## Observaciones a Informe de Mínimo Técnico Parque Fotovoltaico Uribe Solar

<b>Autor</b>	Departamento de Control de la Operación		
<b>Fecha</b>	26 de marzo de 2019		
<b>Código</b>	CEN-GO-DCO-MT- FV Uribe Solar-V2	<b>Versión</b>	2
<b>Emitido por</b>	Cristian Reyes V.		
<b>Revisado por</b>	Eduardo González V.		
<b>Aprobado por</b>	Rodrigo Espinoza V. – Gretchen Zbinden V.		
<b>Actividad</b>	Informe Mínimo Técnico Parque Fotovoltaico Uribe Solar

En el presente documento se presentan observaciones adicionales al Informe de Mínimo Técnico, según lo establecido en el Artículo 11 del mencionado Anexo Técnico, para el Parque Fotovoltaico Uribe Solar, del coordinado Fotovoltaica Norte Grande 5 SpA.

Figura 1: Sistema Equivalente parque ERNC (Solar o Eólico)

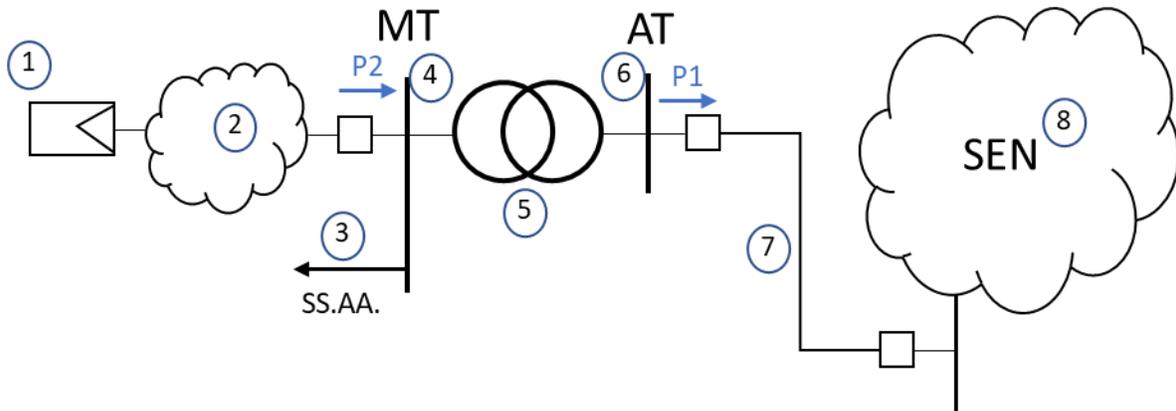
- c) Se solicita incorporar al informe técnico una tabla resumen con los parámetros de pérdidas en la central (sistema colector y transformados de poder) y el consumo de los Servicios Auxiliares (SS.AA.) de ésta, según se solicita en el Anexo 1 de la presente minuta de observaciones, donde se presenten los valores establecidos por Fotovoltaica Norte Grande 5 SpA a partir de los datos contenidos en los siguientes puntos del informe técnico:
- i. 10. “Pérdidas activas en el Transformador de Poder de la Central (kW)”.
  - ii. 11. “Potencia Registrada en Servicios Auxiliares de la Central (kW)”.
  - iii. 12. “Pérdidas en el Sistema Colector del Parque Fotovoltaico Uribe Solar (kW)”.

Considerando la descripción anterior, se solicita enviar e incorporar al informe de mínimo técnico del parque fotovoltaico Santiago Solar la siguiente información:

- a) **P1**: Potencia activa inyectada en la barra de alta tensión (AT) de la central [MW].

- b) **P2**: Potencia activa inyectada en la barra de media tensión (MT) de la central [MW].
- c) **Ptrafo**: Pérdidas activas en el transformador de poder de la central [kW].
- d) **SS.AA.**: Servicios Auxiliares de la central [kW].
- e) **Pcolector**: Pérdidas en el sistema colector del parque ERNC [kW].

$$\text{MinTec} = P1 + Ptrafo + SS.AA. + Pcolector, \text{ ó}$$

$$\text{MinTec} = P2 + Pcolector$$
